Naše značka:
167/G/13004

Vyjádření ke stavebnímu záměru: Výsadba IP 31 v Roudné nad Lužnicí.

JIHOČESKÝ VODÁRENSKÝ SVAZ

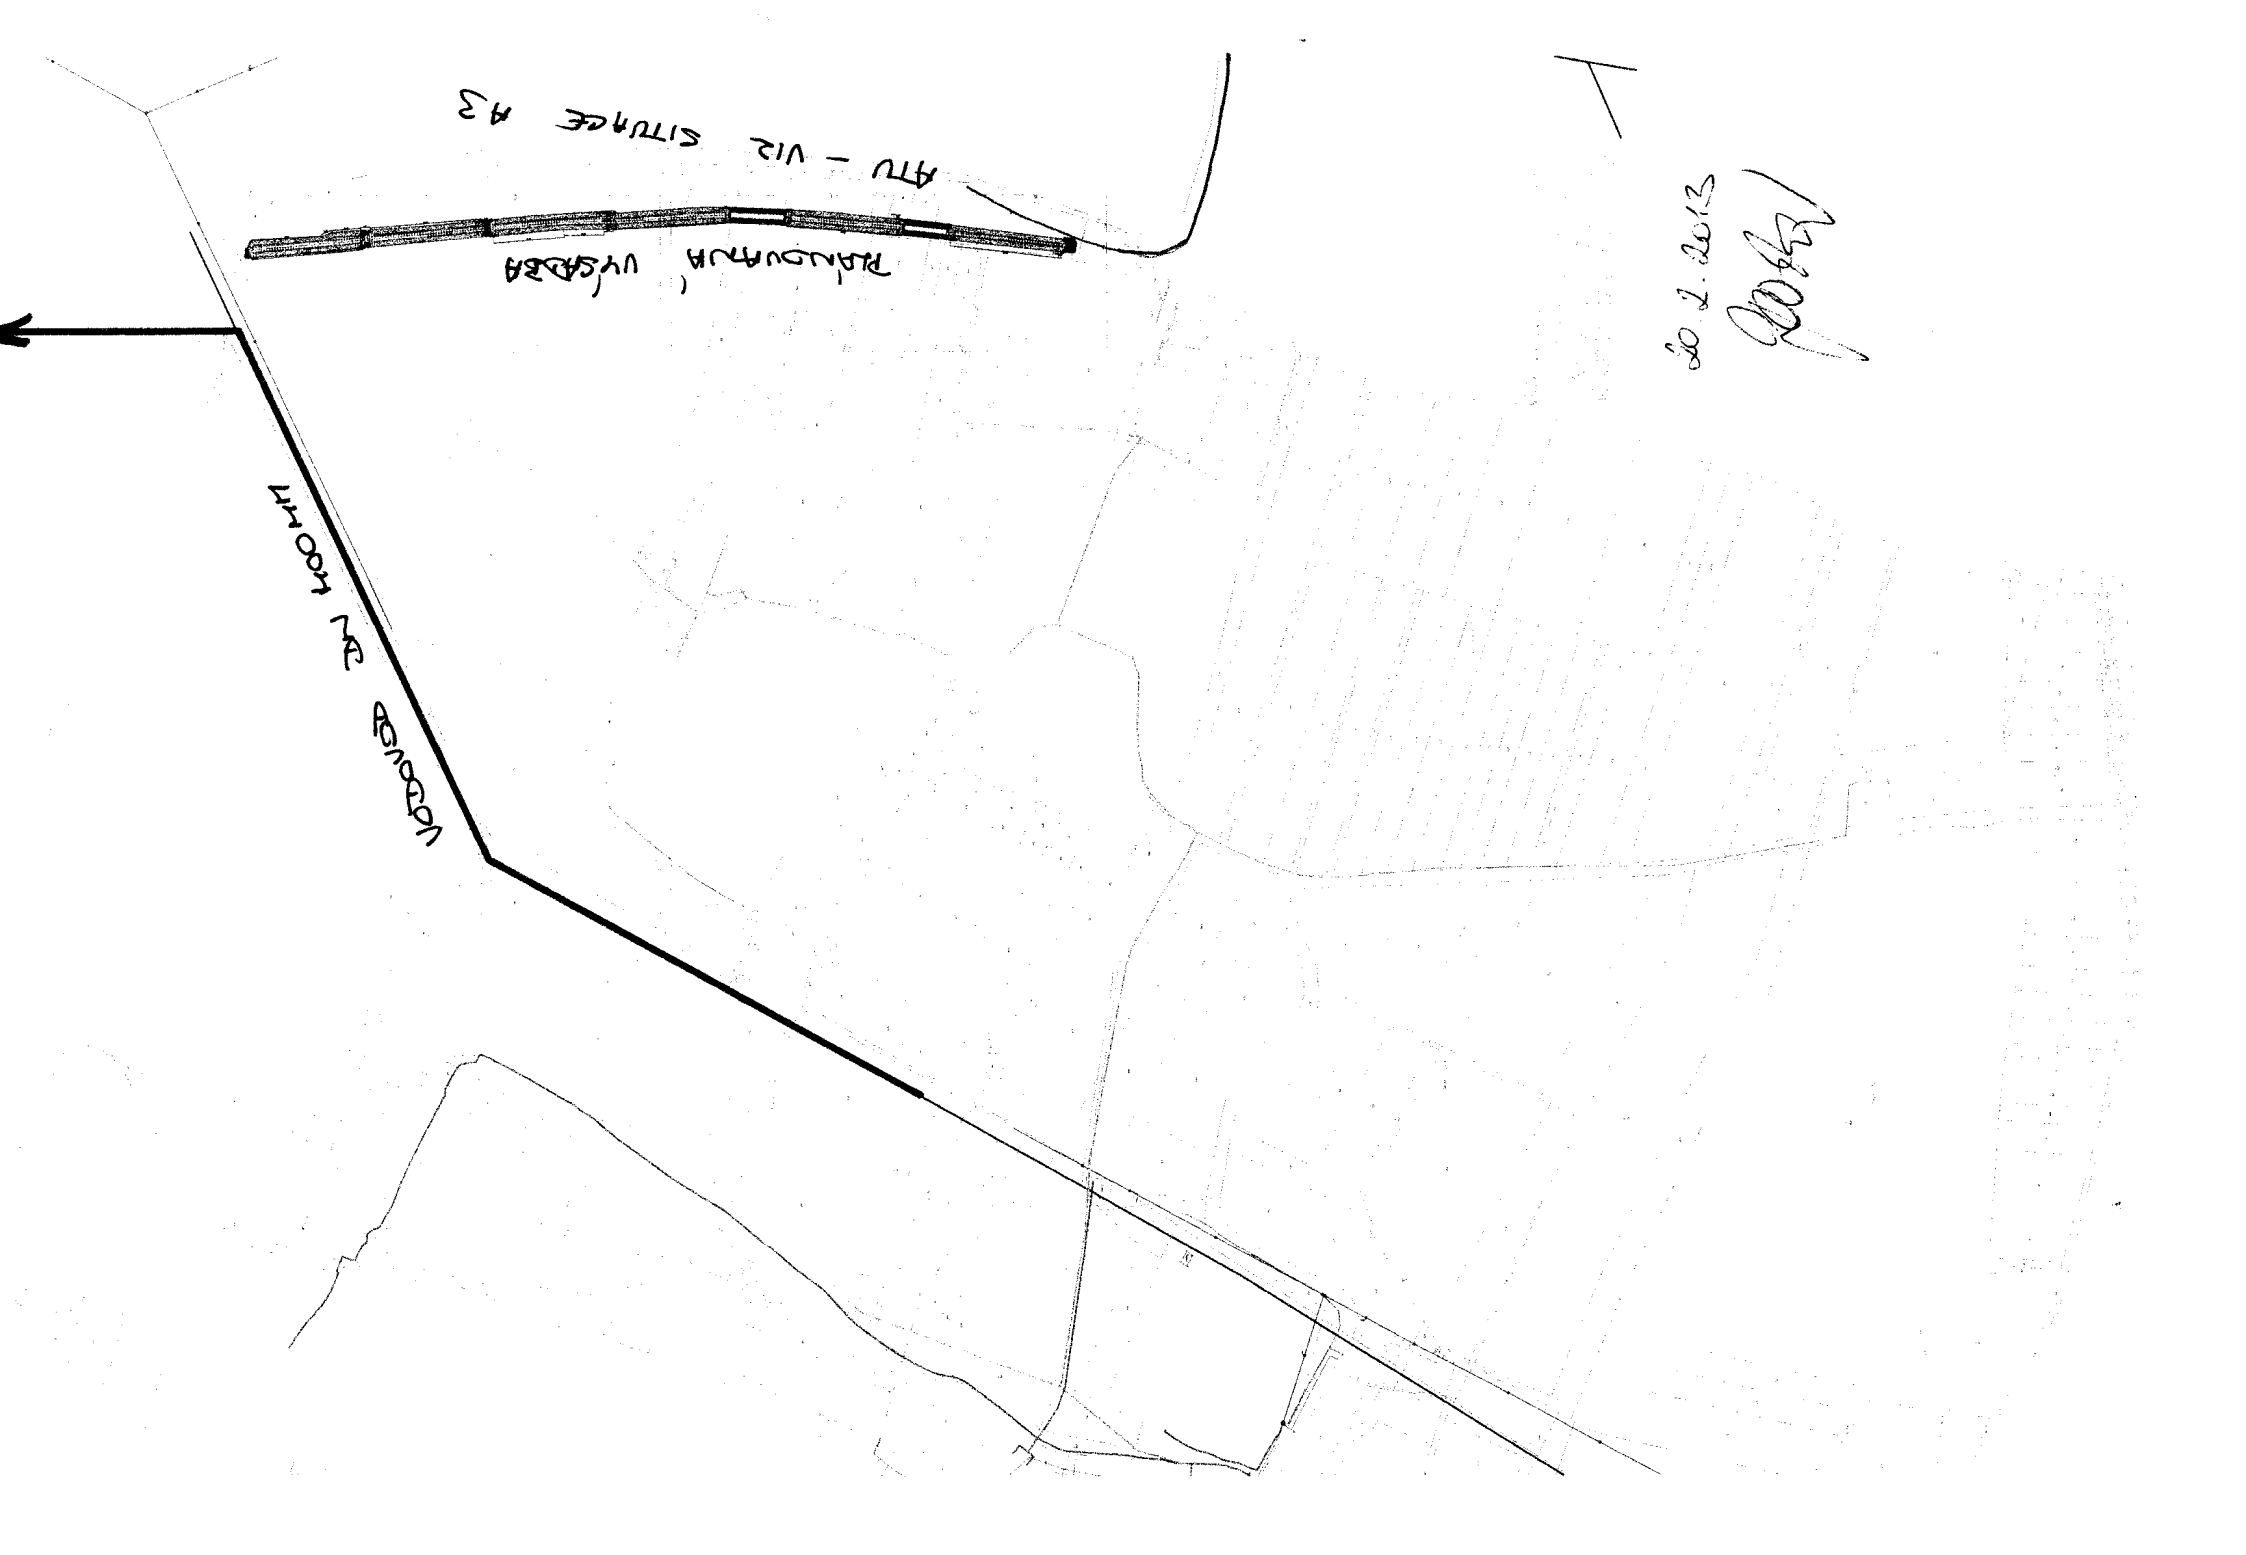
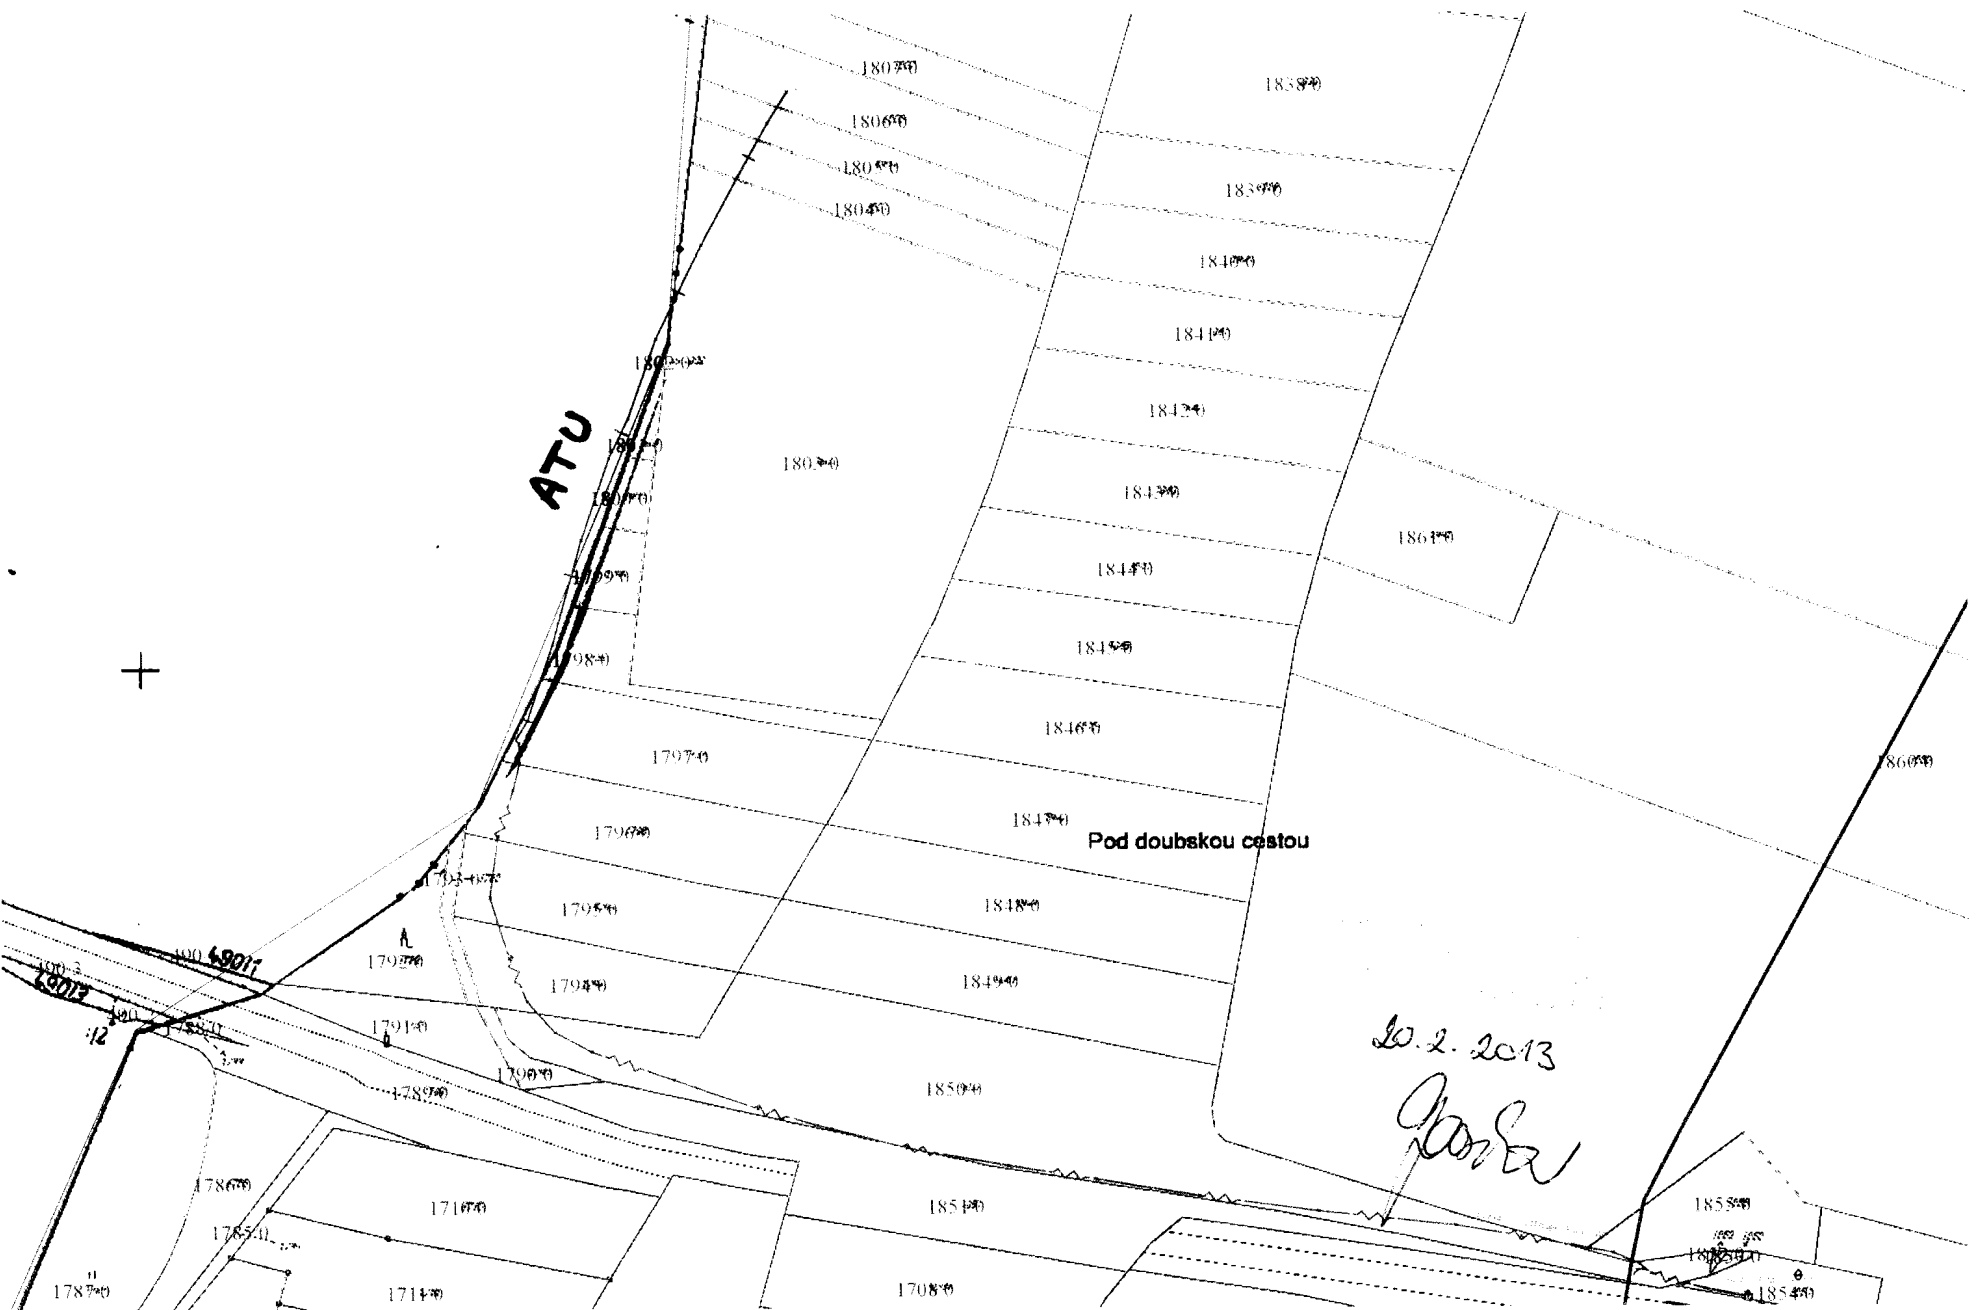
Ve vaší zájmové lokalitě se nachází stávající anodové trubní vybavení ATU průměr 219/6,3 mm s propojovacími kabely. Zařízení je v majetku a provozování Jihočeského vodárenského svazu – viz orientační zakres ATU a jejich ochranných pásem.

Ve vaší zájmové lokalitě se nachází stávající vodovod VDJ Zlukov – VDJ Svatá Anna z azbestocementu Dn 400 mm, který je rovněž v majetku a správě Jihočeského vodárenského svazu – viz příložená situace.

V souvislosti se stavbou železničního koridoru, bude změněno stávající umístění anodového trubního vybavení, včetně propojovacích kabelů – viz situace. Projektovou dokumentaci, týkající se změny umístění ATU, provádí První korozní spol. s r.o., Londýnská 71, 120 00 Praha 2 – Ing. Milan Janeček, p. Pavel Rada.

Do doby realizace a zprovoznění nové ATU zůstává stávající ATU plně v provozu. Z tohoto důvodu je nutné prověřit do jaké míry stávající ATU zasahuje do pásu budoucí výsadby dřevin. Proto vám zašleme geodetické zaměření stávající ATU a pro jistotu i GZ vodovodu Dn 400 mm (Ing. Maršík). Teprve na základě tohoto upřesnění vydáme – oproti žádosti o vyjádření – vyjádření k územnímu řízení apod.

ATTU - VIZ SITTING 43

PLANTATION, VIZITTA

← VÝHEDOVE,
UMÍSTĚNÍ NOVE
ATU 7.
